**Avis délibéré de la mission régionale d'autorité environnementale sur la création d'un ascenseur valléen entre Le Fayet et le Centre-bourg et la mise en compatibilité du plan local d'urbanisme (PLU) de Saint-Gervais-les-Bains (74)**

**Avis n° 2022-ARA-AP-1301**

**Avis délibéré le 12 avril 2022**

Figure 4 : Site inscrit, monuments historiques et abords - Source- Datara AURA

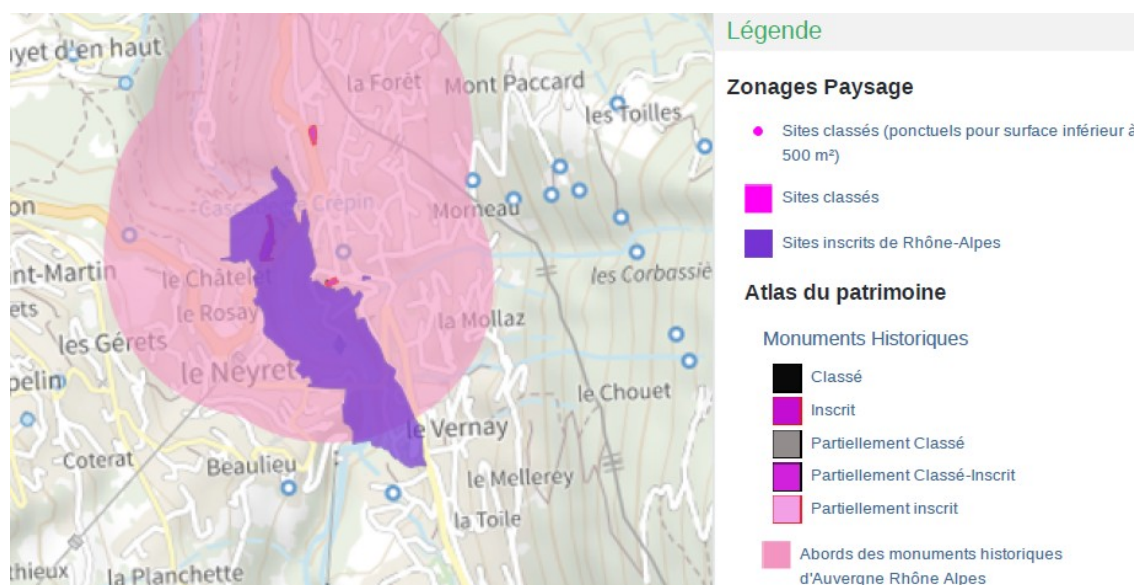
Le site inscrit du « [Bonnant et les deux ponts du diable](#) »<sup>23</sup> est mentionné comme situé à proximité<sup>24</sup>. Il se situe toutefois dans l'emprise du projet, notamment au niveau de la future gare amont (figure 4).

Figure 5 : Cartographie sonore du bruit par le projet réalisé à 4 m du sol - Source : étude d'impact

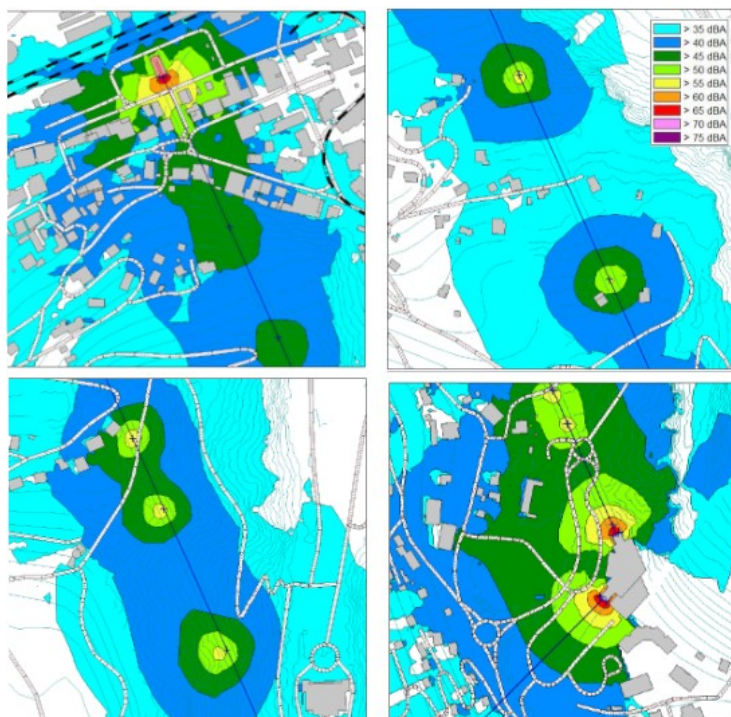
est respectivement de 47,5, 60 et 59,5 dBA. Cette simulation réalisée à seulement 4 m au-dessus du sol (figure 5) et à 2 mètres en avant des façades ne permet pas de renseigner le niveau sonore à 9, 12 ou 15 m de hauteur au niveau des lieux d'habitation. Il apparaît nécessaire de modéliser l'impact acoustique au niveau R+4.
